### Gaveta de zero graus demasiado fria

Devido aos problemas que surgiram nos aparelhos com zero graus, a fábrica efectuou algumas alterações a partir do n.º de série 422xxxxxx, com vista a solucionar estes problemas relacionados com a temperatura demasiado baixa nos compartimentos de zero graus.

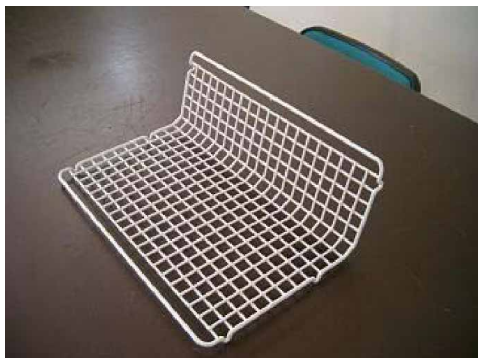
Dois conjuntos, (um para o congelador 4\*\*\*\* e um para o Cooler (frigorífico)), foram criados para os aparelhos anteriores ao número de série acima referido. Consequentemente, os modelos anteriores apresentam as mesmas características que os modelos novos.

O separador antigo da gaveta superior já não pode ser utilizado.

Quant.	Descrição	N.º pç. de repos.	Ilustr.
1	Electrónica de indicação nova	43 24 20	
1	Grelha, arame maleável, gaveta superior	43 24 21	A
1	Grelha, arame maleável, gaveta inferior	43 24 22	B
1	Separador, arame maleável, gaveta superior	43 24 23	C
1	Caixa de protecção, passagem de ar alterada	43 24 24	D
1	Protector de poliestireno alterado	43 24 25	E

Quant.	Descrição	N.º pç. de repos.	Ilustr.
1	Electrónica de indicação nova	43 24 28	
1	Grelha, arame maleável, gaveta superior	43 24 21	A
1	Grelha, arame maleável, gaveta inferior	43 24 22	B
1	Separador, arame maleável, gaveta superior	43 24 23	C
1	Protector de poliestireno alterado	43 24 25	E
